ORD. DCPRH N° 58
SANTIAGO, 25 de agosto de 2025

ANT.: Res. Ex. N°14/ROL F-018-2022, de 11 de diciembre de 2024, que solicita pronunciamiento técnico de la DGA acerca de antecedentes técnicos ingresados por Albemarle Ltda.

MAT.: Envía pronunciamiento técnico solicitado.

Figura 10: Curvas de isodescenso (dibujadas cada 0,001 m) en las fechas más desfavorables para el pozo L1-4 (cercano a sistema lagunar Soncor), para los escenarios SMA1 (azul) y SMA2 (rojo).

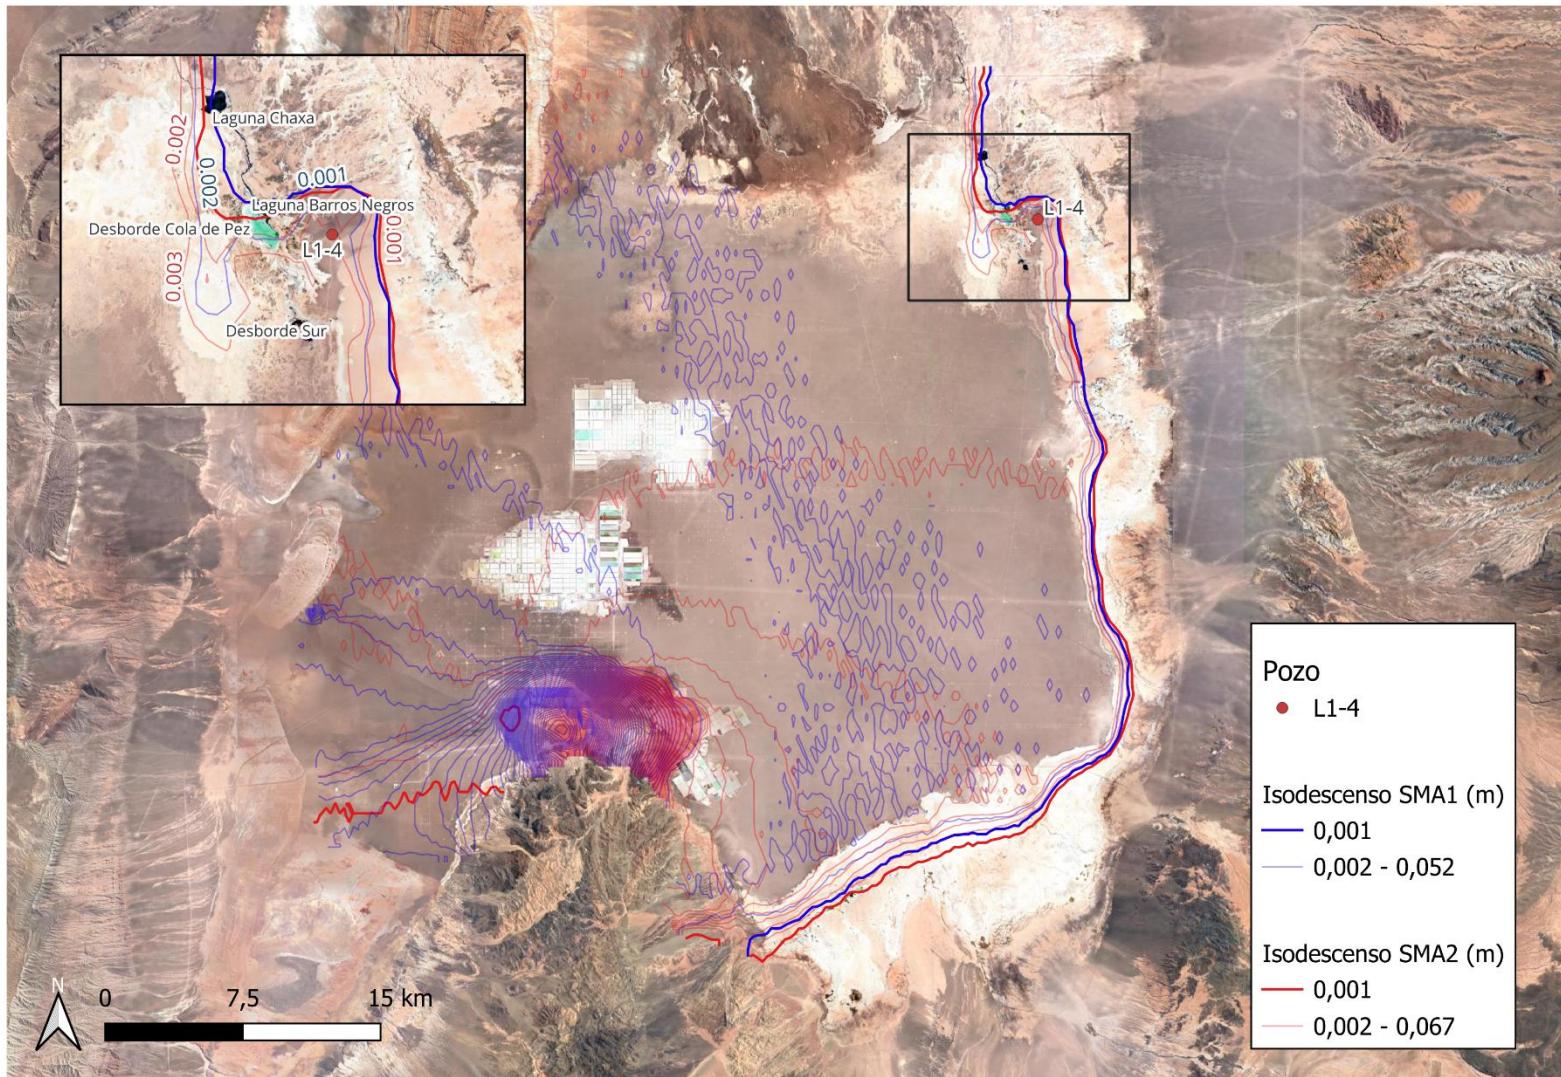
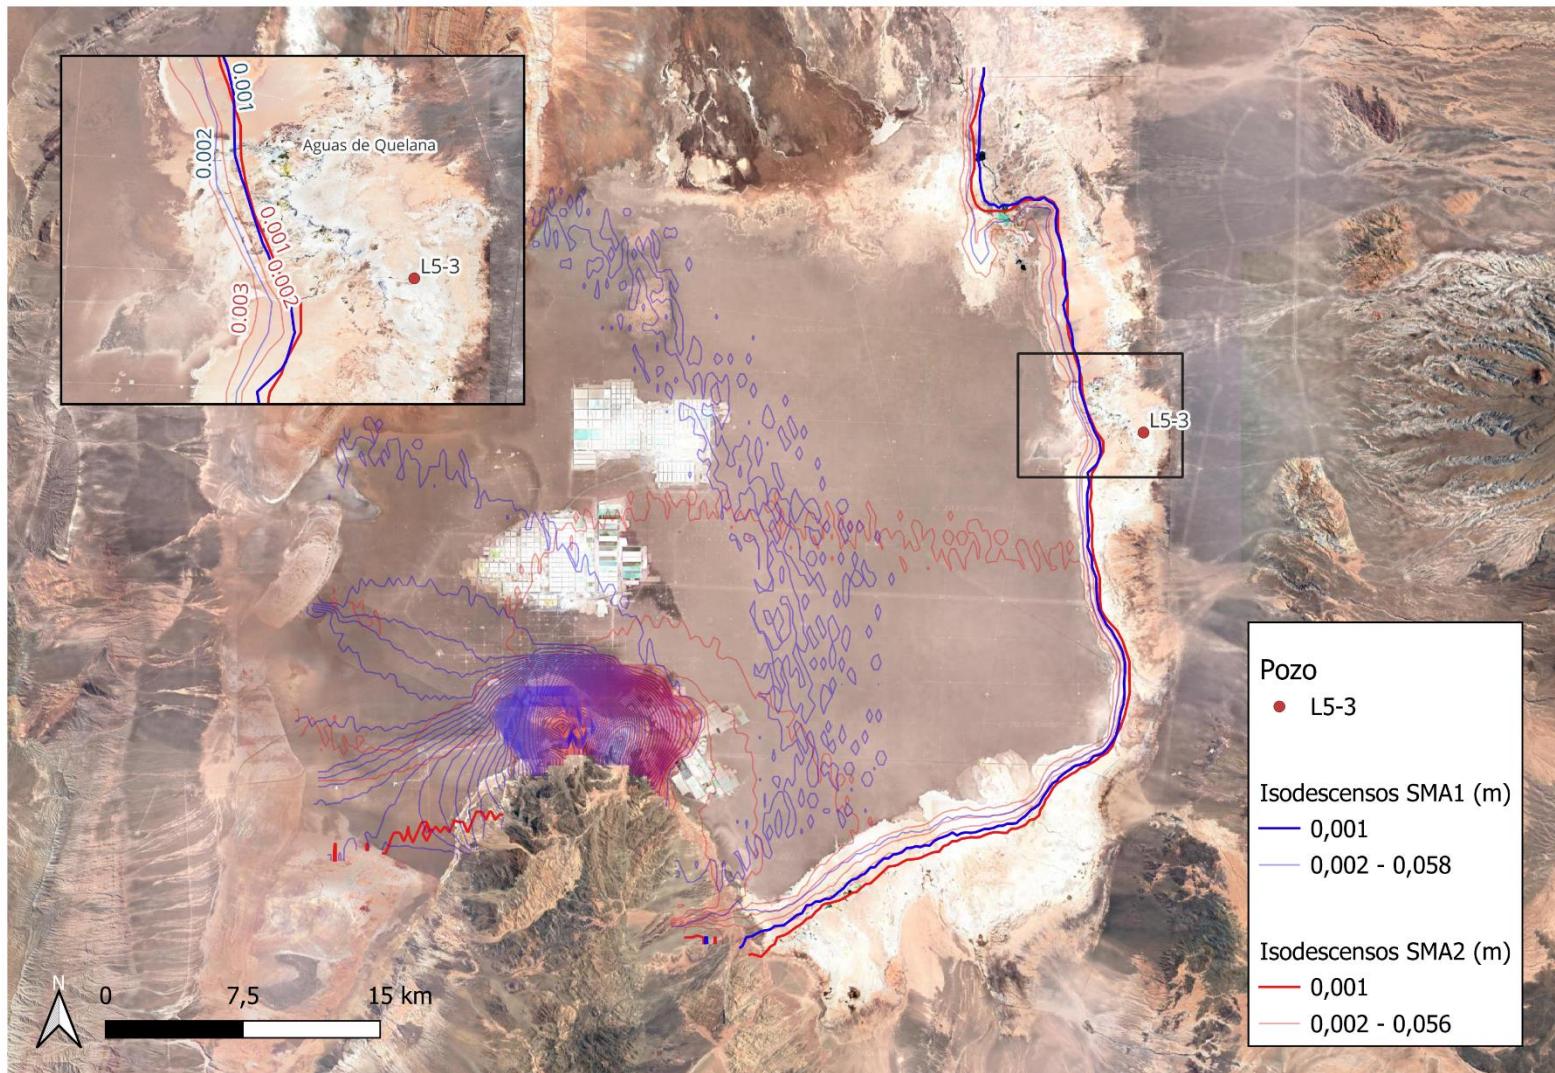
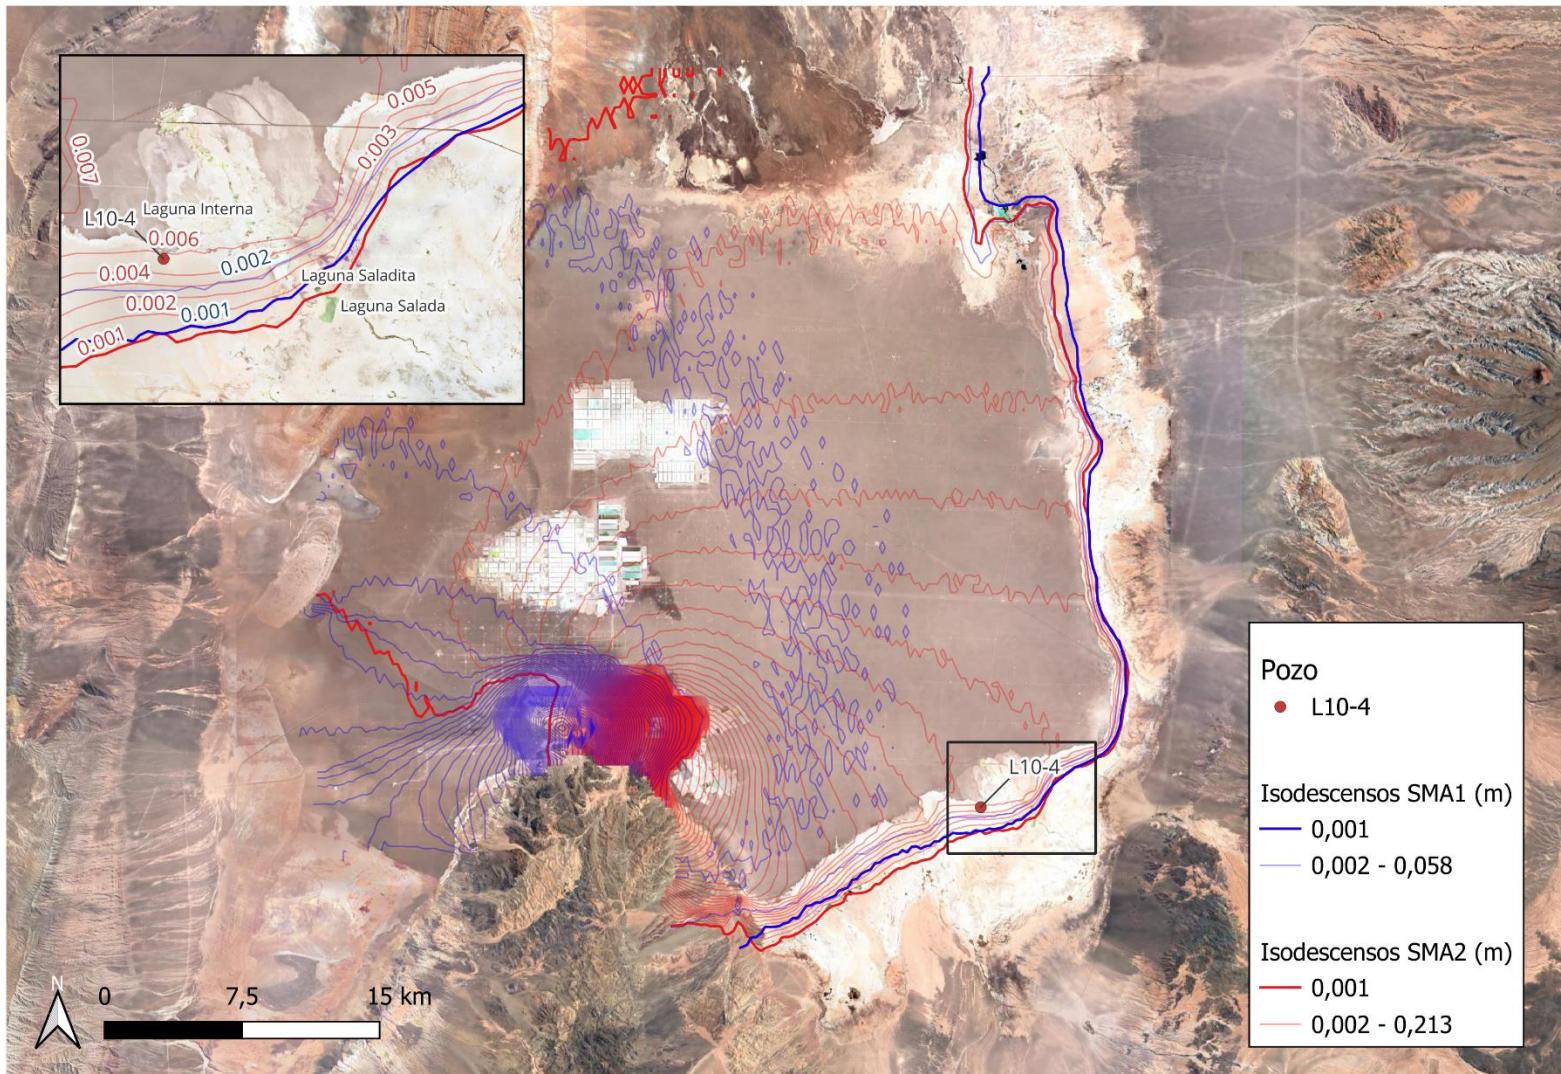
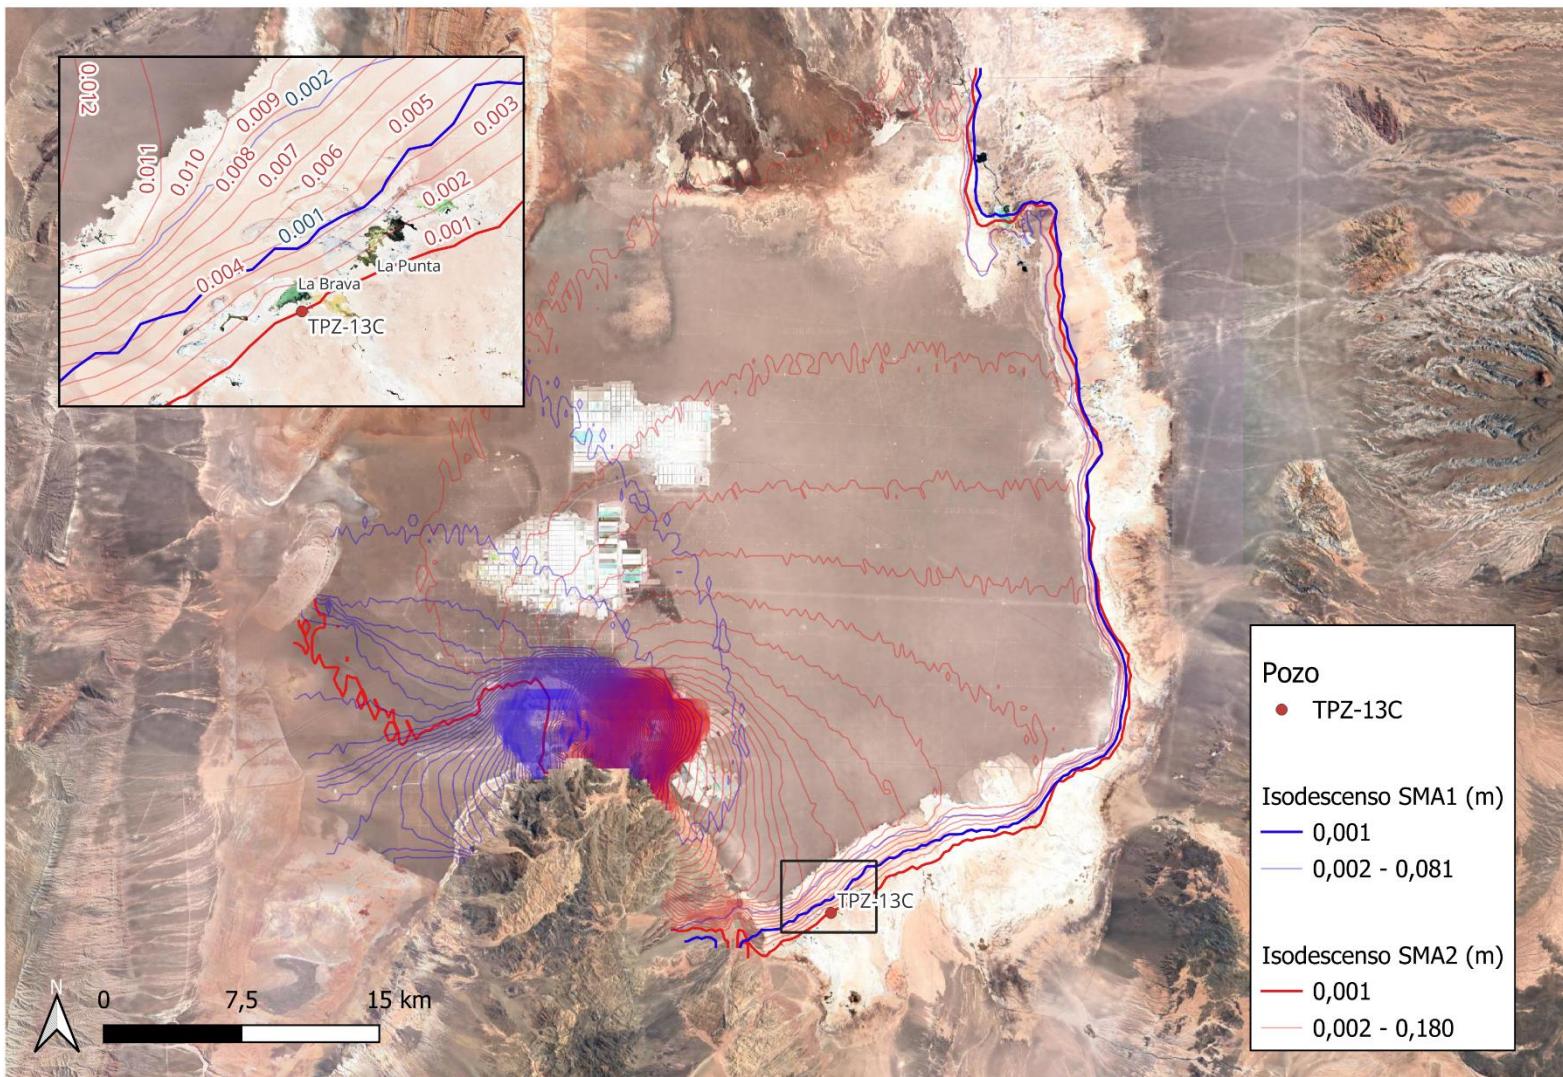
Por lo anterior, este Servicio efectuó un nuevo análisis de extensión considerando la fecha más desfavorable para los pozos L1-4, L5-3, L10-4 y TPZ-13C, los cuales se ubican en la zona marginal, cerca de los sistemas lagunares de Soncor, Quelana, Peine y La Punta-La Brava, respectivamente. Las fechas y períodos de *stress* considerados para el análisis anterior se presentan en la Tabla 7 del presente Oficio. Las curvas de isodescenso para los pozos antes indicados se presentan en la Figura 10, Figura 11, Figura 12 y Figura 13 del presente Oficio, respectivamente.

Del análisis anterior, se observa que la extensión de las diferencias mayores a 0,1 cm consideradas como el efecto evaluado incluye la totalidad del núcleo, así como parte de la zona marginal. En el caso de las lagunas La Punta y La Brava, estas se ubican dentro del isodescenso de 0,1 cm solo en el escenario SMA2, mientras que la laguna Barros Negros (sector lagunas de Soncor) se ubica parcialmente dentro del isodescenso de 0,1 cm en ambos escenarios. Por su parte, las lagunas Interna y Saladita (sistema lagunar de Peine) se encontrarían en ambos escenarios dentro del isodescenso de 0,1 cm.

Figura 14: Niveles freáticos en pozos cercanos a sistemas lagunares en el periodo de calibración del modelo (hasta septiembre de 2022). En naranjo se destacan los datos considerados para el análisis de variación temporal histórica, considerando el corte en septiembre de 2019 (línea punteada roja).

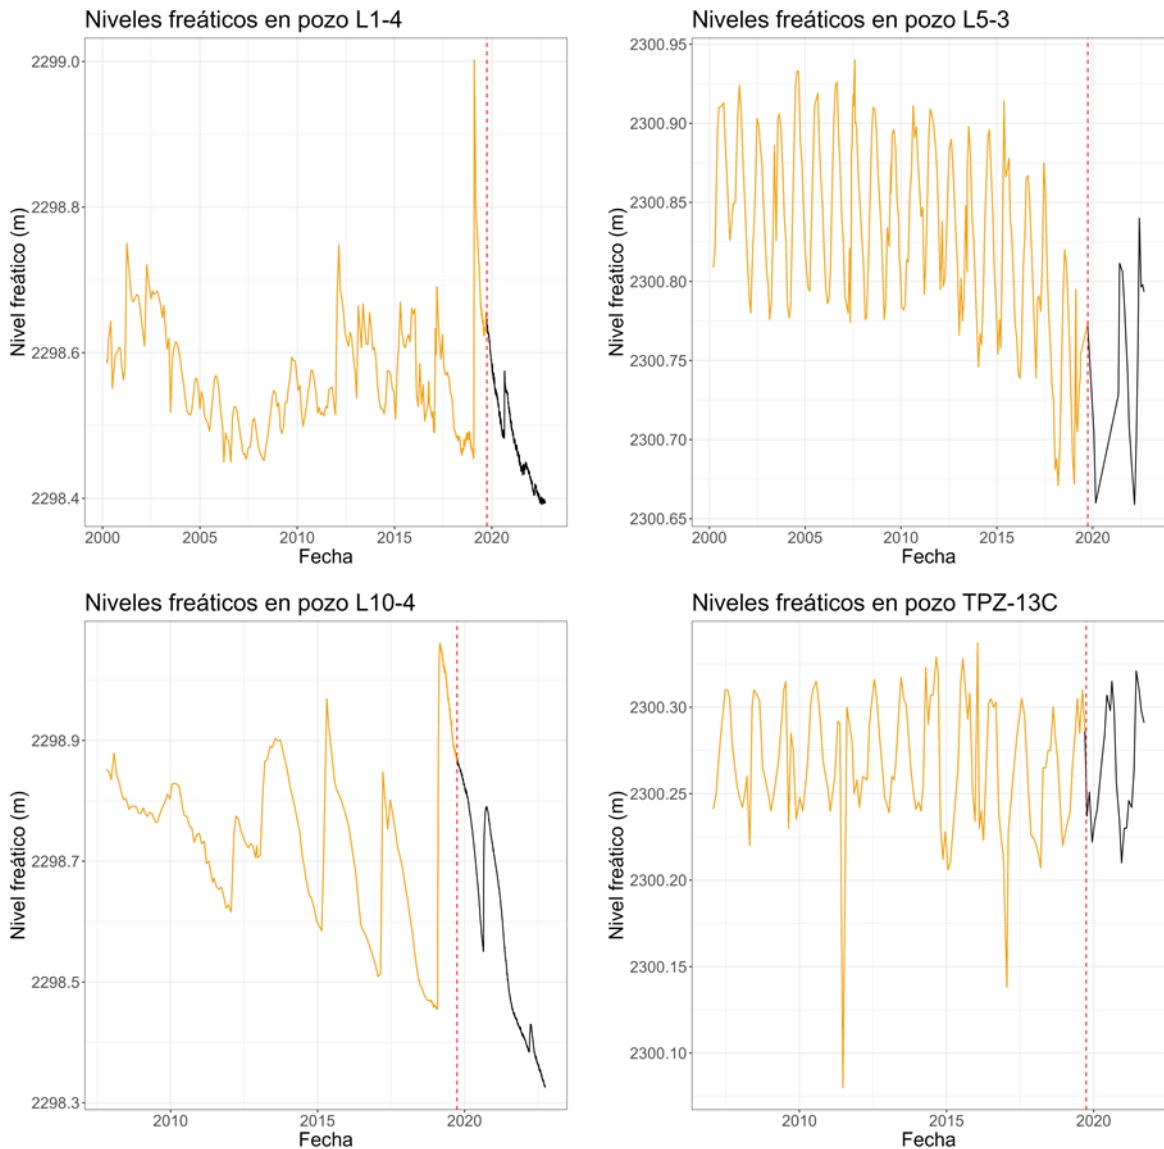
En lo que respecta al análisis de magnitud, duración y extensión de los efectos, este Servicio consideraría que los efectos asociados a la sobreexplotación de salmuera en el periodo señalado no serían significativos, toda vez que, las mayores diferencias de nivel respecto al Caso Base se producirían dentro, o en las cercanías, de las áreas de concesión de Albemarle y SQM. Por otro lado, si bien la extensión del impacto incluye los sistemas lagunares, en dichos objetos de protección los descensos adicionales producidos por la sobreexplotación serían del orden de 1 a 7 mm, de acuerdo a las curvas de isodescensos presentados en las Figura 10 a Figura 13, descensos que no serían de una magnitud considerable, tomando en cuenta que se encuentran por debajo de la variabilidad temporal en los pozos de observación asociados, determinada a partir de la desviación estándar de los valores de niveles observados en el periodo de calibración, hasta septiembre de 2019 (mes anterior al inicio de la sobreexplotación, Figura 14), así como la mediana de la variación intraanual (valor máximo menos valor mínimo observado en un año calendario), de cada pozo (Tabla 8).

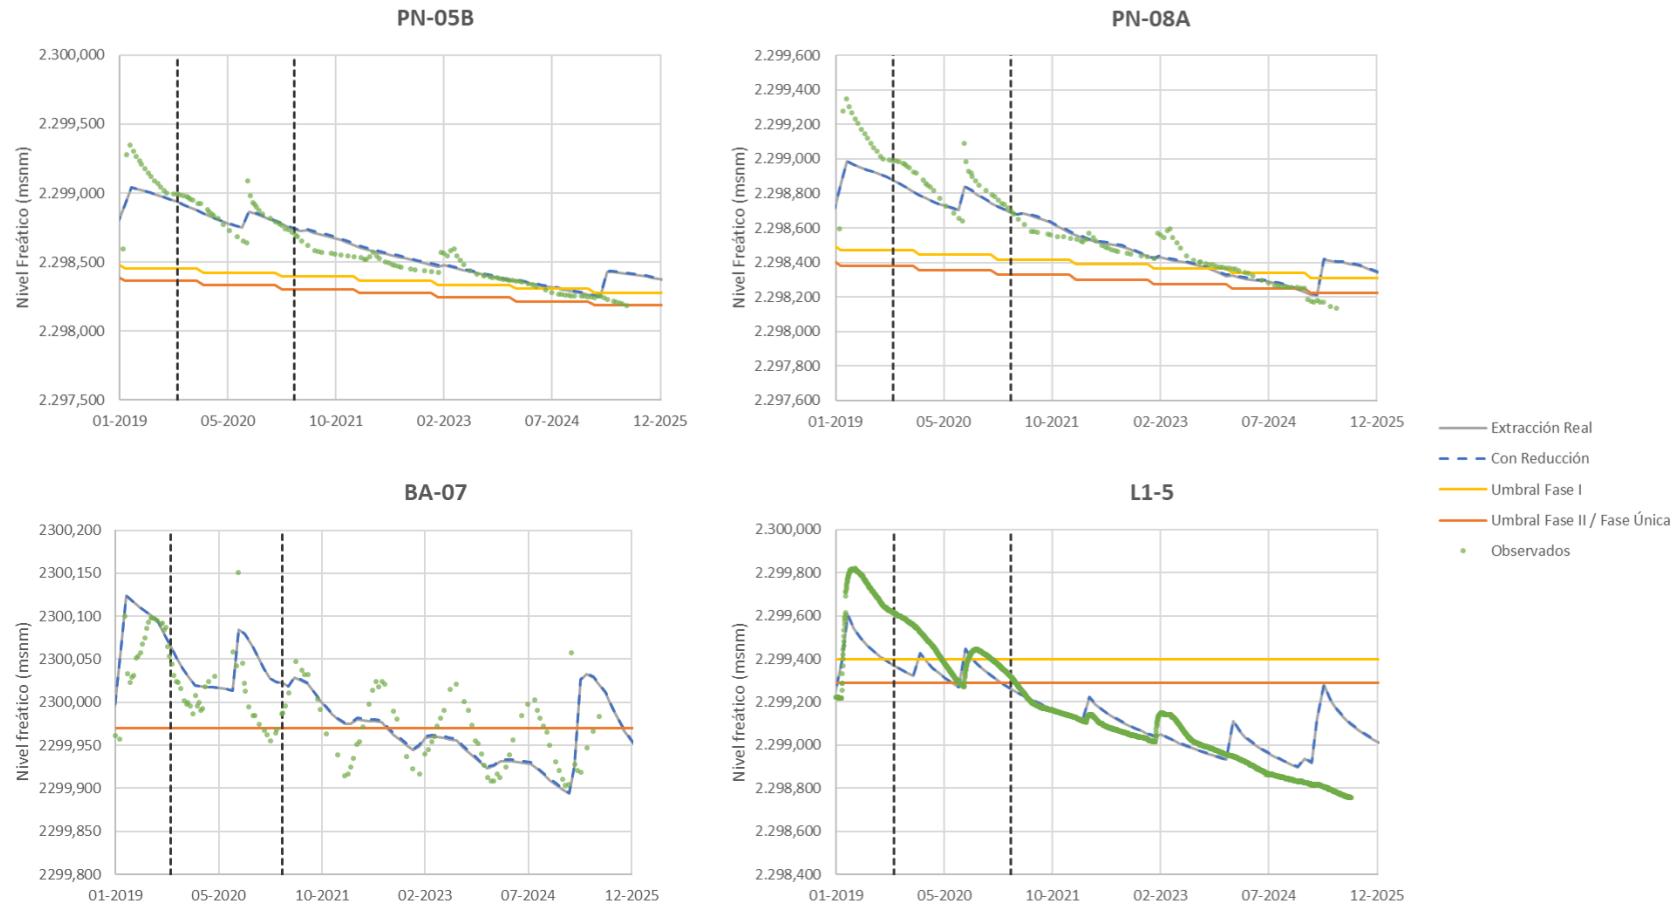
Por otro lado, de la comparación de los niveles modelados en los distintos escenarios con los umbrales establecidos en el PAT que considera la RCA 21/2016 (PAT Sector de Alerta Norte, PAT Sector de Alerta Acuífero y PAT Sector de Alerta Núcleo), se concluye que los descensos adicionales derivados de la sobreexplotación de salmuera no serían de una magnitud tal que influyan en la activación del PAT, es decir, que las activations que se han producido no se originan en las infracciones analizadas e igualmente se habrían producido en un escenario sin la sobreexplotación imputada (Figura 15).

Considerando la solicitud de la SMA en su Res. Ex. N°14/ROL F-018-2022, se informa que el análisis efectuado por este Servicio para efectos del presente pronunciamiento se limitó a los efectos derivados de la sobreexplotación de salmuera ocurrida en un periodo específico, correspondiente al año operacional de octubre de 2019 a septiembre de 2020, y a la no reducción inmediata de las extracciones de salmuera por activación del PAT Sector Alerta Acuífero en febrero y marzo de 2021. En ese sentido, debe mencionarse que el presente análisis no obsta otros pronunciamientos que, conforme a sus atribuciones y competencias pueda emitir este Servicio, en otras instancias fuera del marco del proceso sancionatorio en cuestión, pues la revisión de los niveles observados en los pozos PAT (Figura 15 y Anexo F), podría evidenciar una tendencia al descenso sostenido de los niveles freáticos.
